工程指令单

工程名称	国际人才社区(产业配套宿舍)项目	单位工程	新建施工
联系事项	关于国际人才社区项目测量控制点的事宜		
签发单位	广州南沙置业有限公司	签发人	孙广伟
主送单位	中铁五局集团有限公司	签收人	王亮
抄送单位	广州市广州工程建设监理有限公司	签收人	李树春

施工现场签证单

工程名称：国际人才社区（产业配套宿舍）项目

S5 南侧透水砖铺贴影像资料

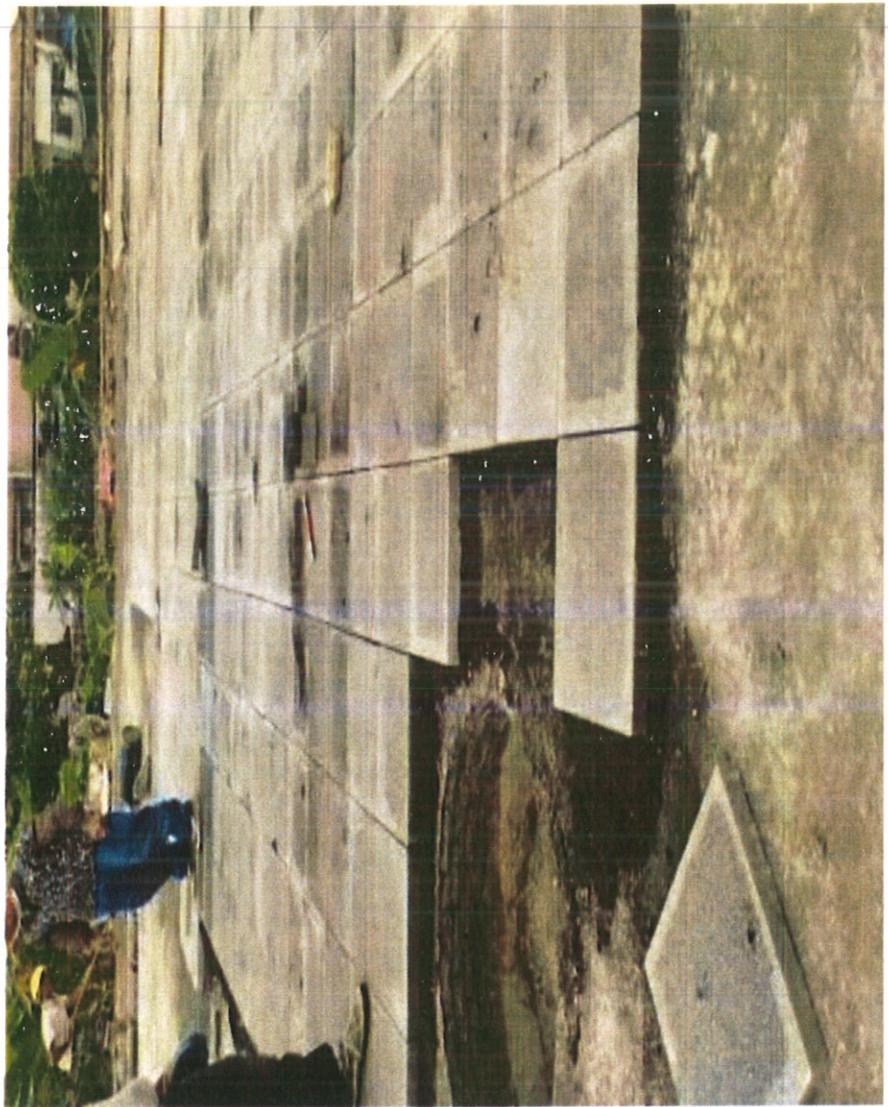
施工 单 位 填 写	签证工程内容、位置、范围： 因防疫要求，接业主指令，将 S5 栋南侧已铺贴的透水砖拆除重新铺贴花岗岩地砖				
	对应合同编号：		对应变更/指令单编号：		
	施工期限：2021年3月29日至 2022年4月5日				
	附件资料： <input type="checkbox"/> 指令单 <input type="checkbox"/> 工程量统计表 <input type="checkbox"/> 施工现场签证单 <input type="checkbox"/> 其他(请注明)：示意图				
施工单位填写		监理单位填写	造价咨询单位 填写	建设单位填写	
工作内容及工程量计算明细		审核工程量及 内容	审核工程量及 内容	建设管理部意见	成本控制部意见
请具体描述工作内容及工程量： 1、拆除已完成铺贴的透水砖 50m ²		该指令/变更单的完工时间为 年 月 日。 2、确认该指令/变更单下发时现场是否有已按原变更前图纸内容施工，若无请选择无，若有请选择有，并在后面描述清楚具体范围、工程量。 <input type="checkbox"/> 无。 <input type="checkbox"/> 有。		<input type="checkbox"/> 同意监理单位审核意见。 <input type="checkbox"/> 不同意监理单位审核意见。	<input type="checkbox"/> 同意造价咨询单位意见，若不同意，则请具体描述出不同意的地方、范围、工程量。 <input type="checkbox"/> 同意造价咨询单位审核意见。
 经办人：  项目经理：  公章： 41039100725		 监理工程师：  总监：  公章：	经办人： 驻场负责人：  公章：	建设管理部： 成本控制部： 项目负责人： 分管领导： 总经理： 公章：

S1-S2与S5脚手架基础布置图

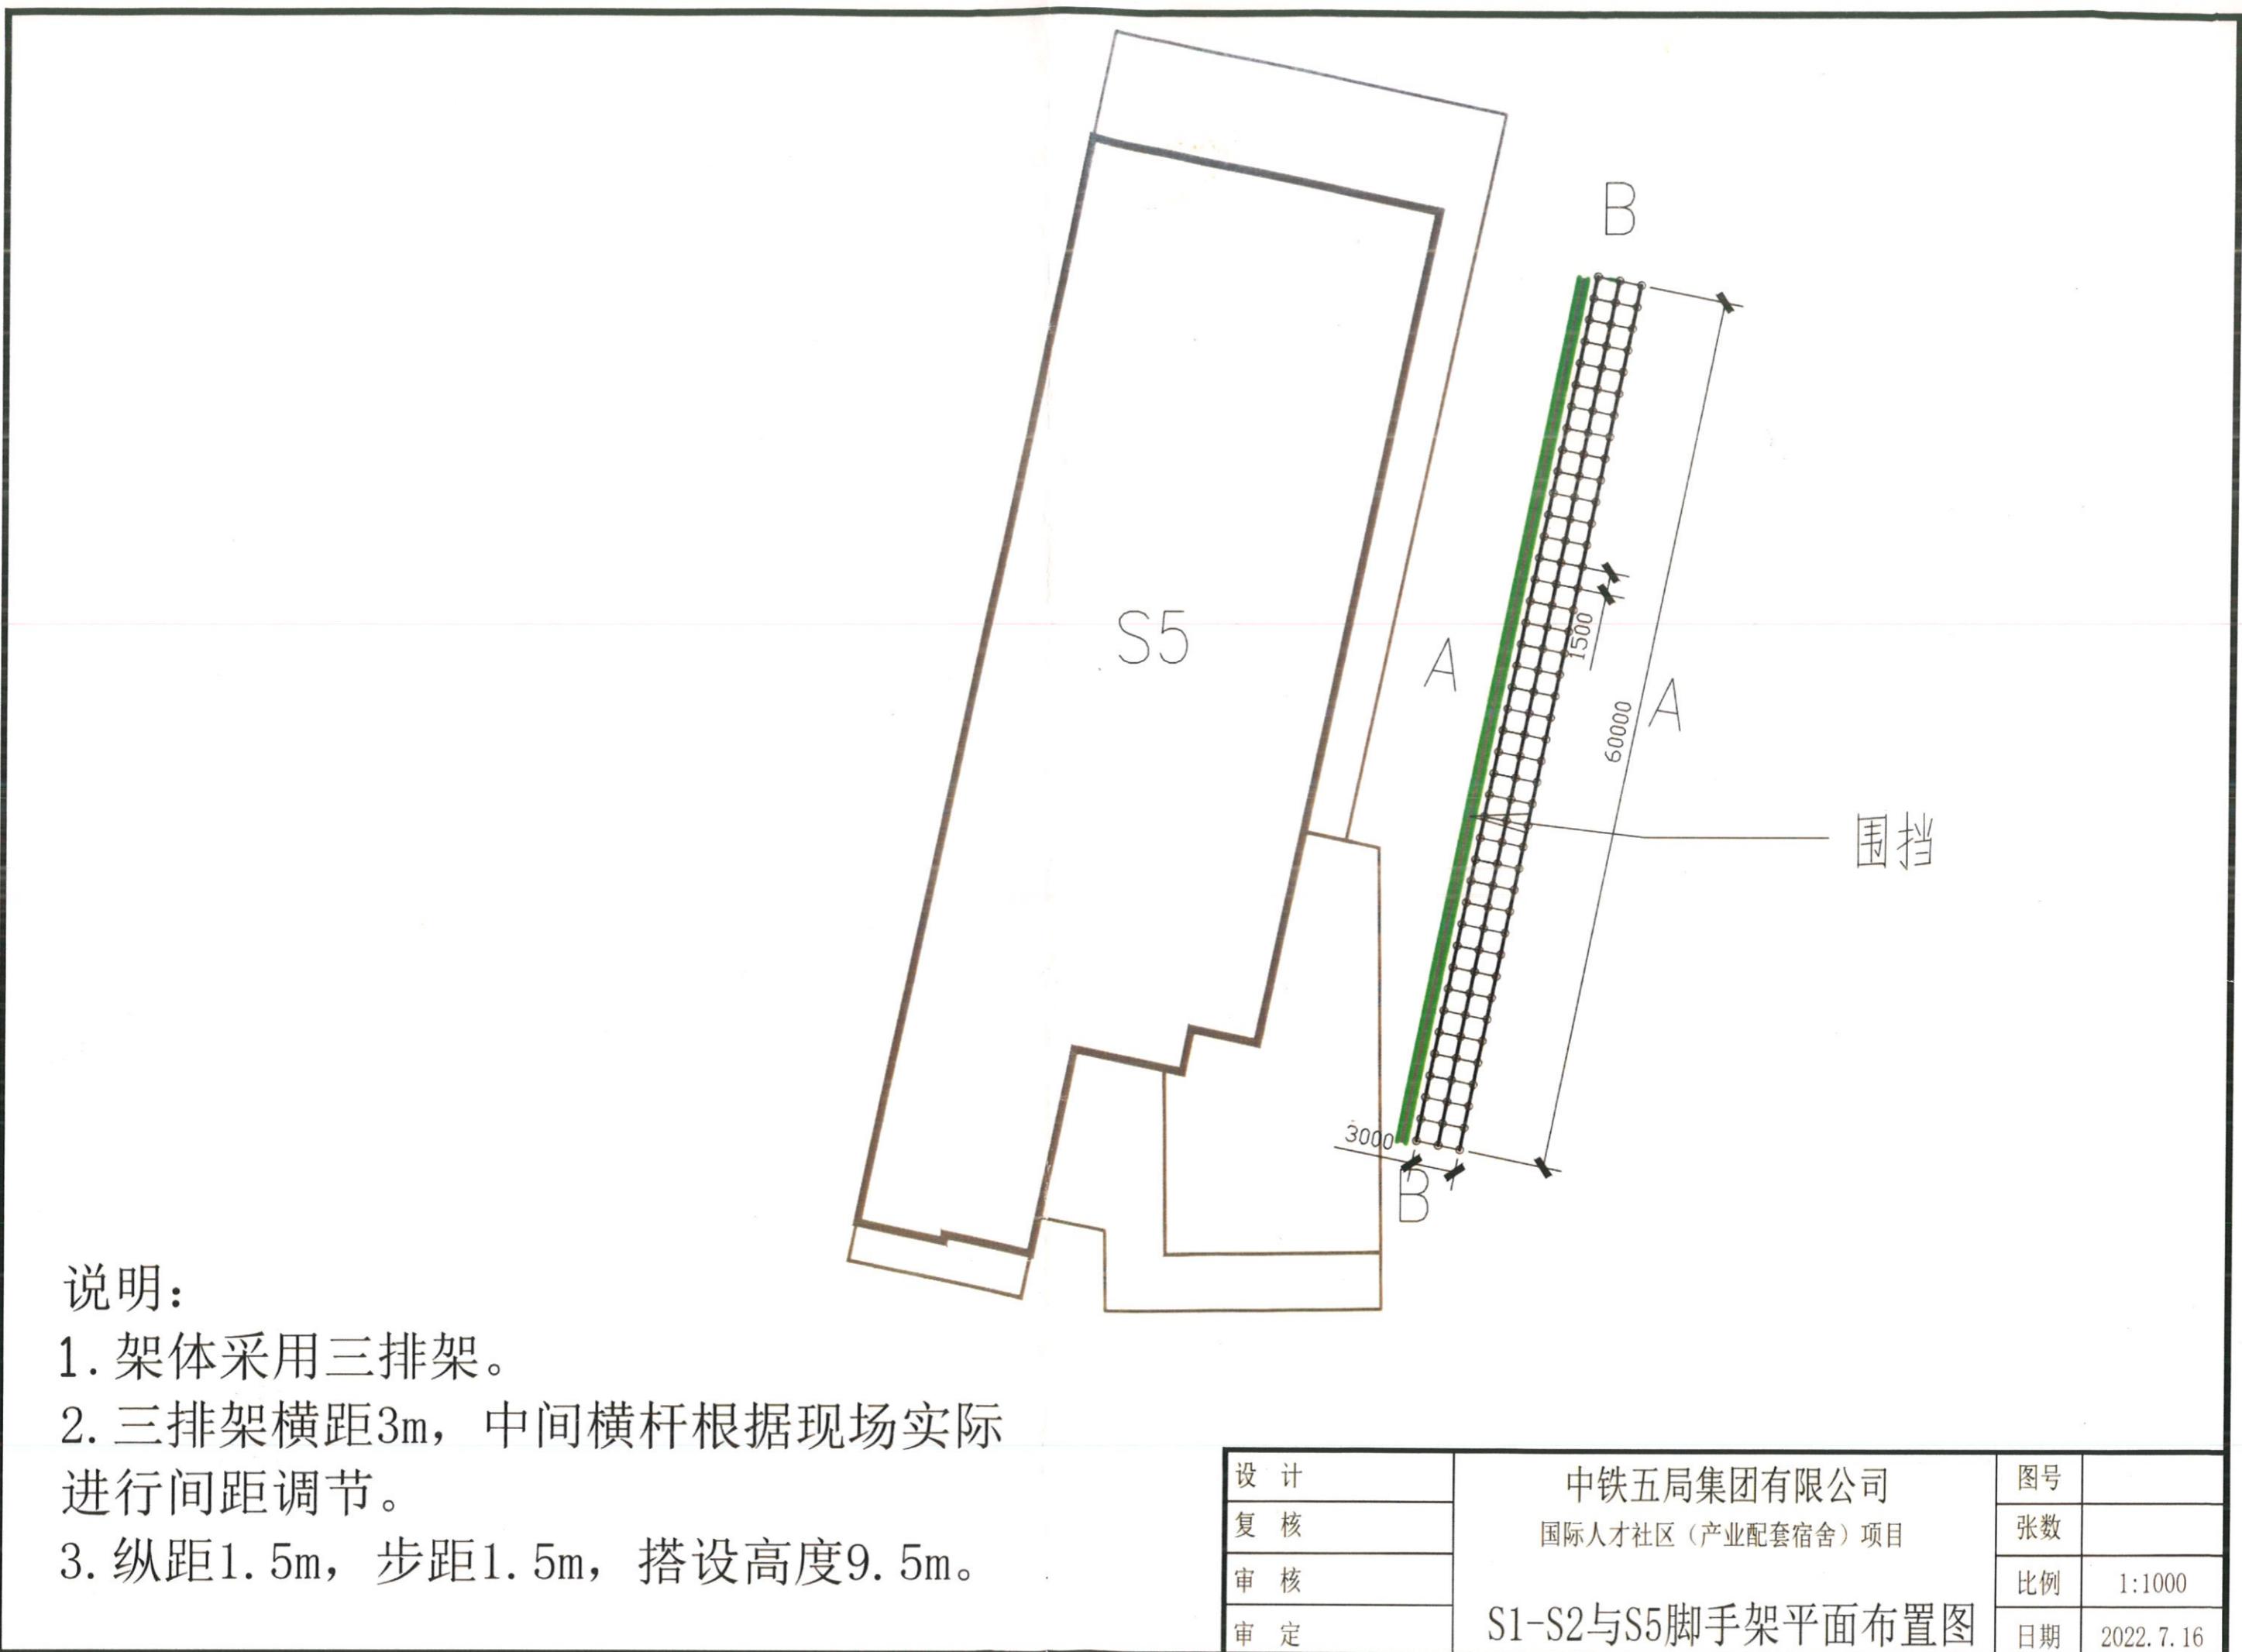
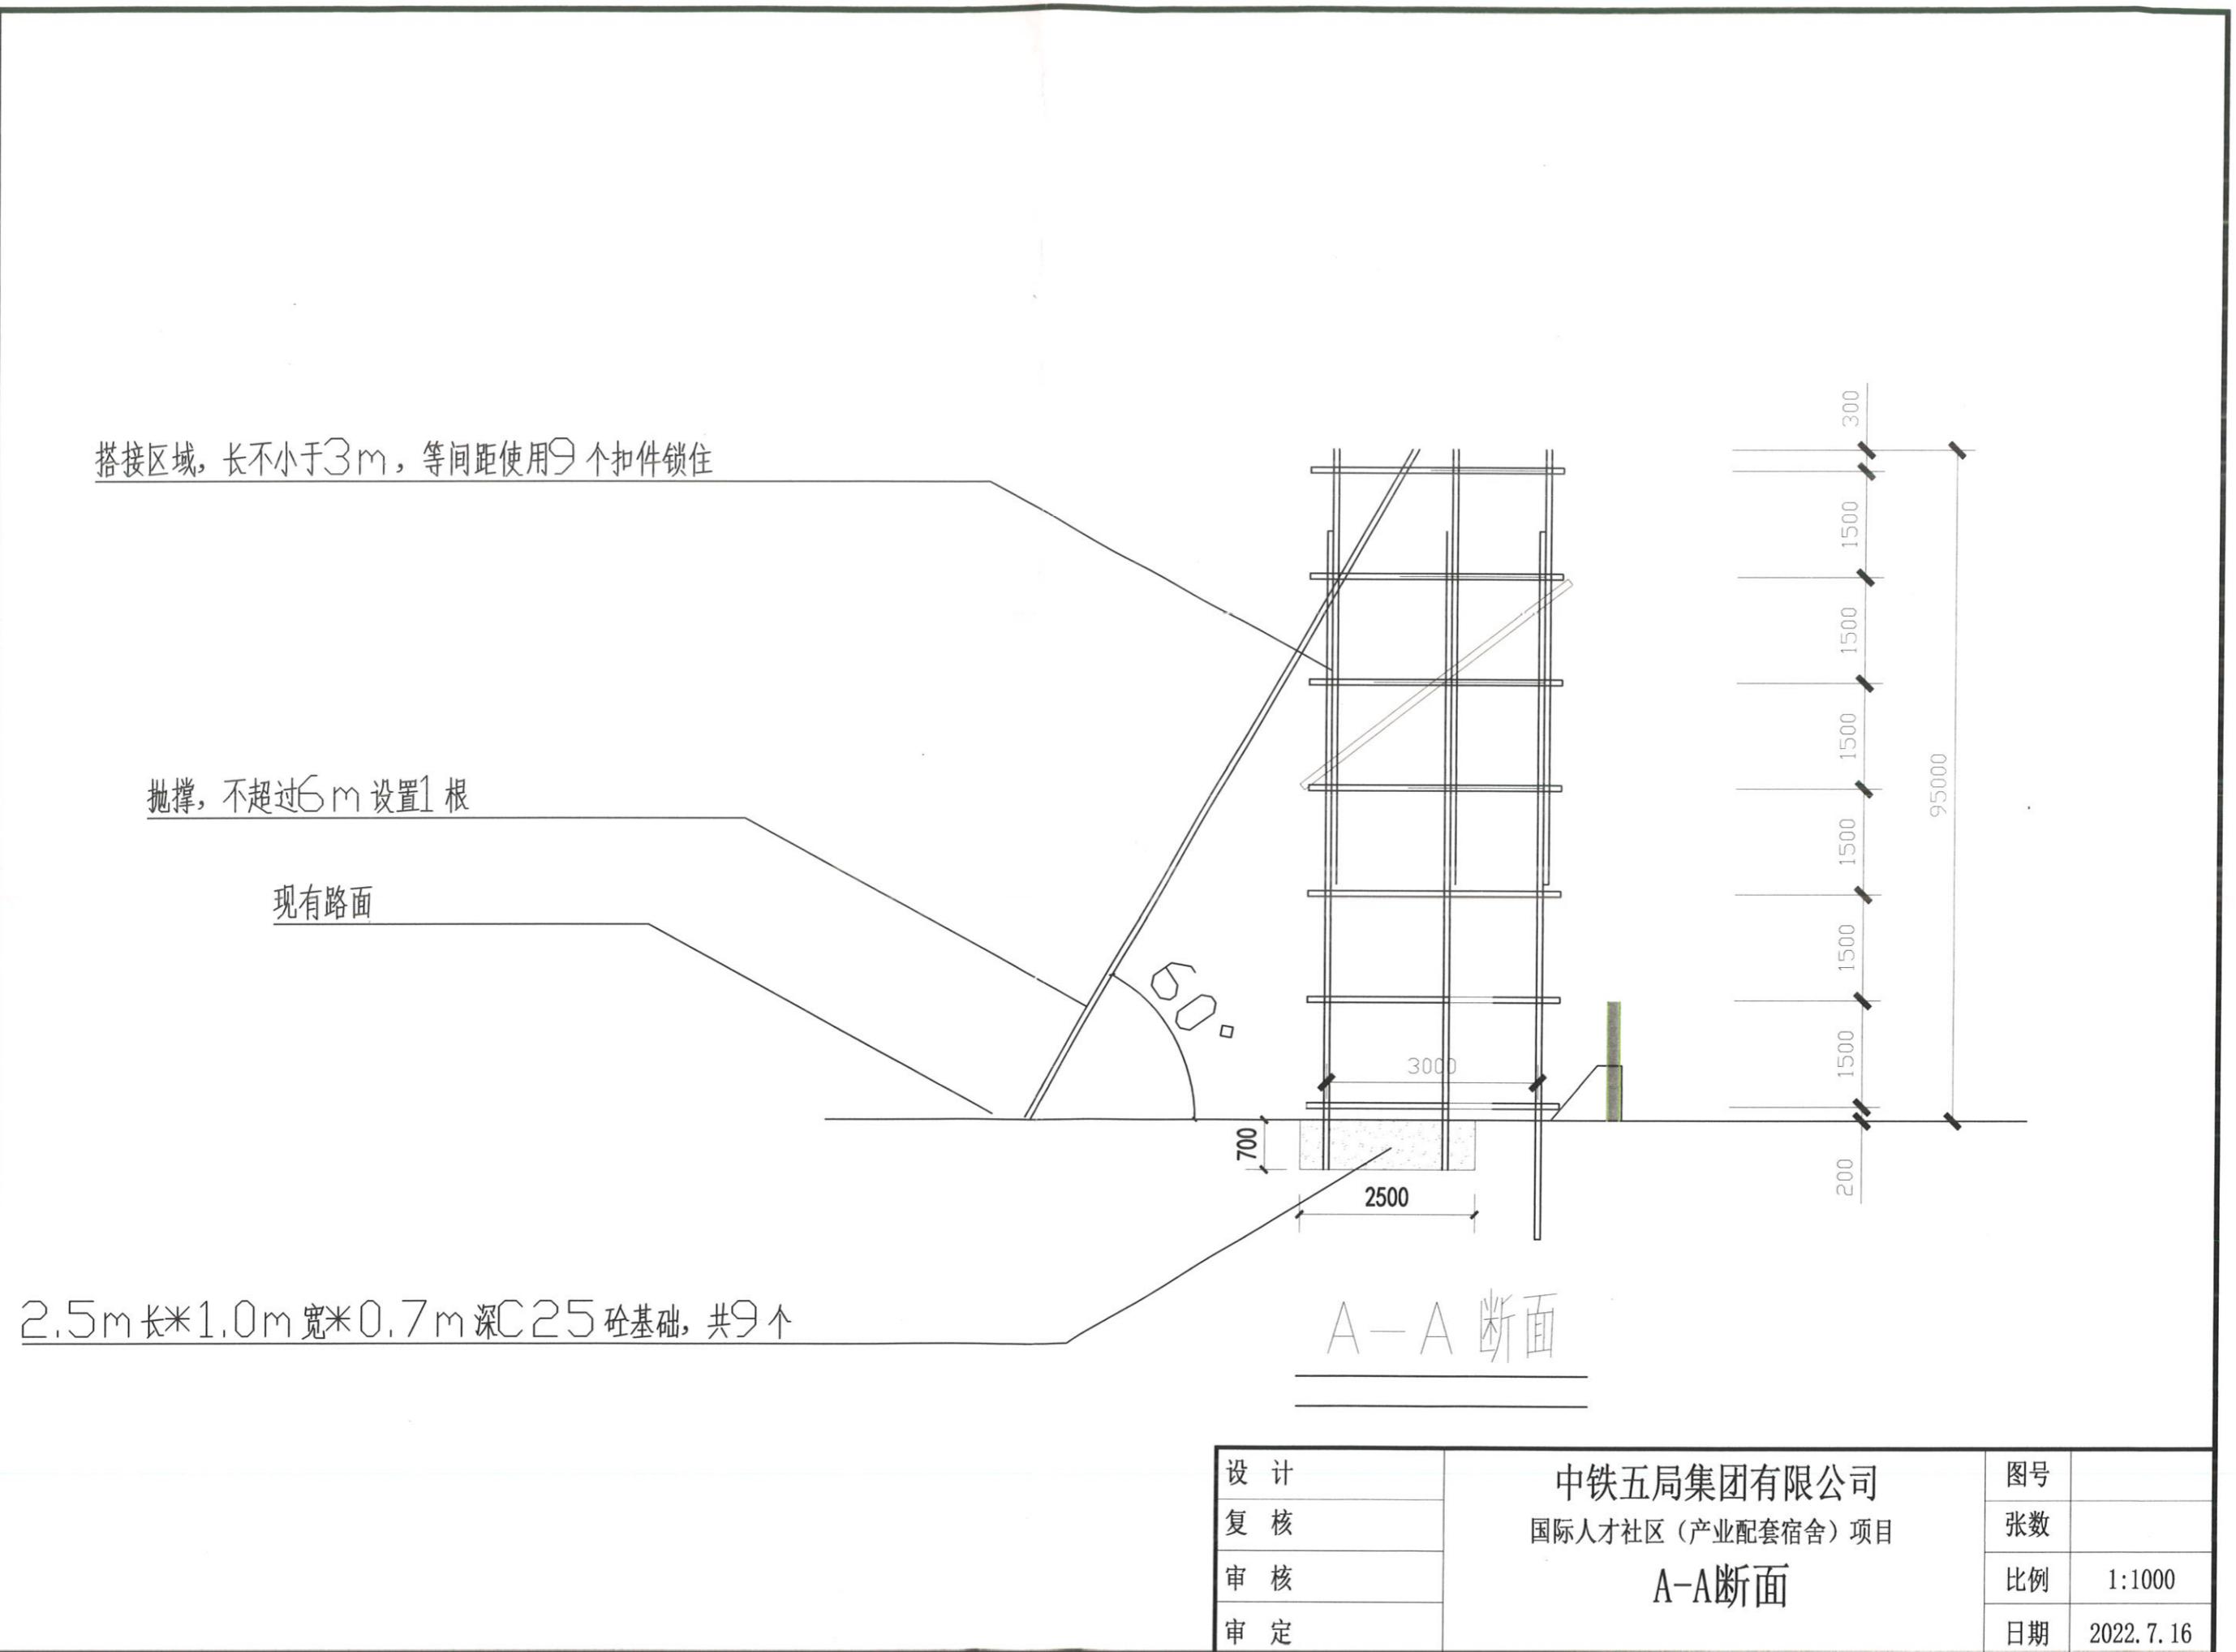
施工 单位 填写	签证工程内容、位置、范围：根据专班要求及指示，S1~S2与S5号楼为防止扬尘污染，采取搭设三排外架加遮阳网的方式；具体如下：			
	对应合同编号：		对应变更/指令单编号：	
	施工期限： 2022年 8月 10 日 至 2022年 8月 14 日			
	附件资料： <input type="checkbox"/> 指令单 <input type="checkbox"/> 工程量统计表 <input checked="" type="checkbox"/> 施工现场签证单 <input type="checkbox"/> 其他(请注明)：			
施工单位填写	监理单位填写	造价咨询单位 填写	建设单位填写	
工作内容及工程量计算明细	审核工程量及 内容	审核工程量及 内容	建设管理部意见	成本控制部意见
<p>请具体描述工作内容及工量： 根据专班要求及指示，S1~S2与S5号楼为防止扬尘污染，采取搭设三排外架加遮阳网的方式；具体如下。</p> <p>外架基础沟槽开挖：长 60 米：宽：1.0 米 深 0.8 米 共计：48 立方转运至指定堆码场；</p> <p>外架基础 C25 混凝土浇筑： 长：2.5 米：宽 1.0 米：深：0.7 米，共计 9 处：15.8 立方</p> <p>外架搭设：长：60 米：高 9.5 米，三排立杆搭设：合计 1710.0 平方</p> <p>外架遮阳网 2000 目挂设：长 60 米：高 9.5 米：570 平方。</p>	<p>1、该指令/变更单的完工时间为 ____年____月____日。 2、确认该指令/变更单下发时现场是否有已按原变更前图纸内容施工，若无请选择无，若有请选择有，并在后面描述清楚具体范围、工程量。 <input type="checkbox"/>无 <input type="checkbox"/>有。</p>	<p>确定是否同意监理单位意见，若不同意，则请具体描述出不同的地方、范围、工程量。 <input type="checkbox"/>同意监理单位审核意见。 <input type="checkbox"/>不同意监理单位审核意见。</p>	<p>确定是否同意造价咨询单位意见，若不同意，则请具体描述出不同的地方、范围、工程量。 <input type="checkbox"/>同意造价咨询单位审核意见。 <input type="checkbox"/>不同意造价咨询单位审核意见。</p>

- 1、外架基础沟槽开挖：长 60 米：宽：1.0 米 深 0.8 米 共计：48 立方转运至指定堆码场；
- 2、外架基础 C25 混凝土浇筑：长：2.5 米：宽 1.0 米：深：0.7 米，共计 9 处：15.8 立方（自办混凝土）
- 3、外架搭设：长：60 米：高 9.5 米，三排立杆搭设：合计 1710.0 平方；
- 4、外架遮阳网 2000 目挂设：长 60 米：高 9.5 米：570 平方。

1. 架体采用三排架。
2. 外架基础采用C25砼条形基础，基础长2.5m，宽1m，深0.7m，共计9个。
